改善箇所説明図

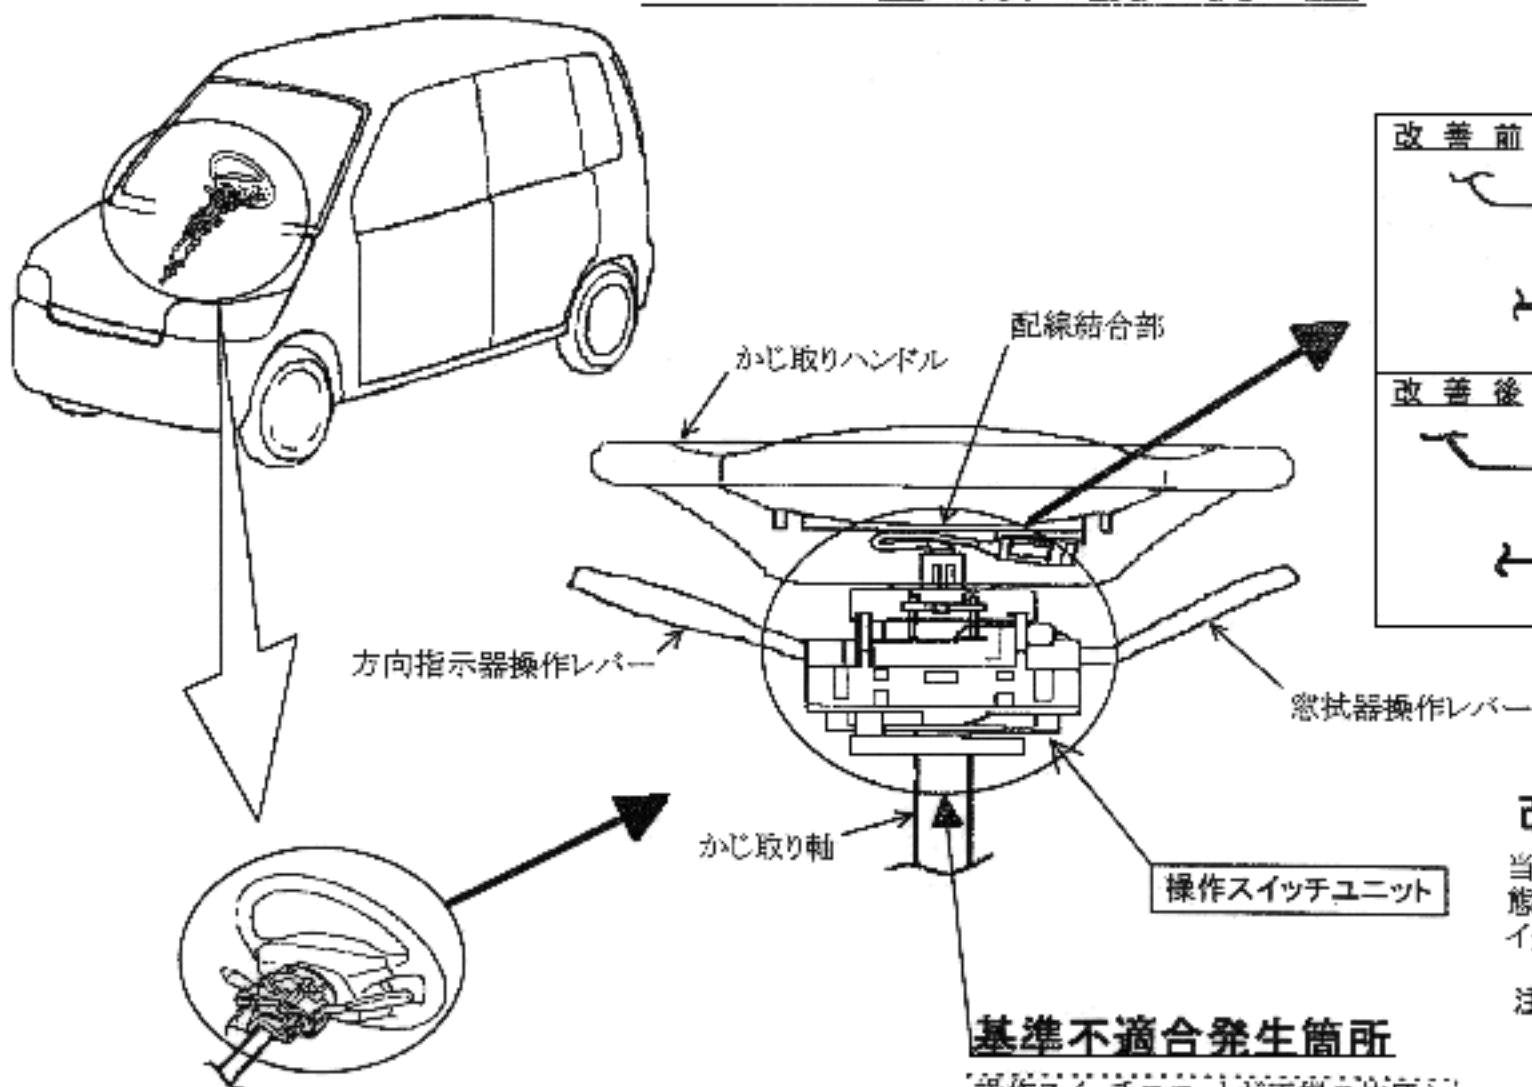
基準不適合発生箇所

操作スイッチユニットが正規の位置からずれた状態で取付けられたものがあるため、ハンドル操作時に当該操作スイッチユニットの電気配線が外れるものがある。

改善内容

当該操作スイッチユニットの取付け状態を点検し、不良なものは当該操作スイッチユニットを新品と交換する。
